**Aménagement à 2x2 voies
de la RN 164 dans le secteur de Guerlédan**

**Autorisation environnementale
Réunion publique n°2**

18 septembre 2025

5.5 – Scénario de compensation

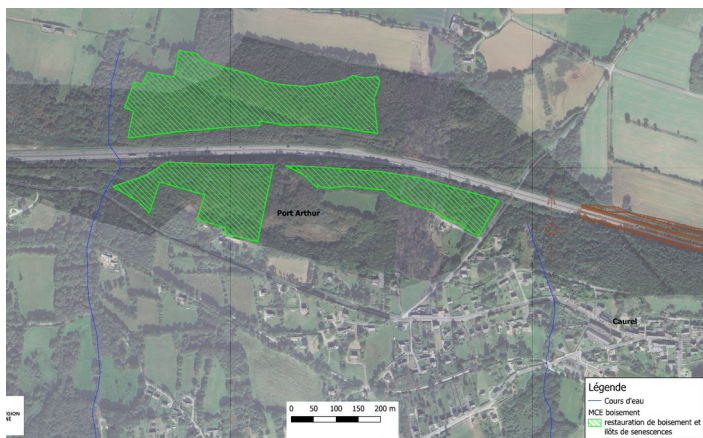
Au vu des remarques formulées, et de la revalorisation de certains impacts, le maître d'ouvrage prévoit de faire évoluer son scénario de compensation de la façon suivante :

- Extension de la zone de compensation de zones humides de Coet Drien (+ 2,55 ha), mais légère diminution de surface pour la zone de Kerhotez 1 pour tenir compte d'une remarque de la CLE, soit une compensation totale de 16,38 ha

- Augmentation du linéaire de haies plantées : on passe à 13 323 m, dont 6468 en bord de RN, 2725 en bord de petite route, et 4130 éloignées de la route, car cela engendre des bénéfices écologiques différents
- Compensation cours d'eau : ajout d'une mesure d'amélioration d'ouvrage existant sur le Tarabust
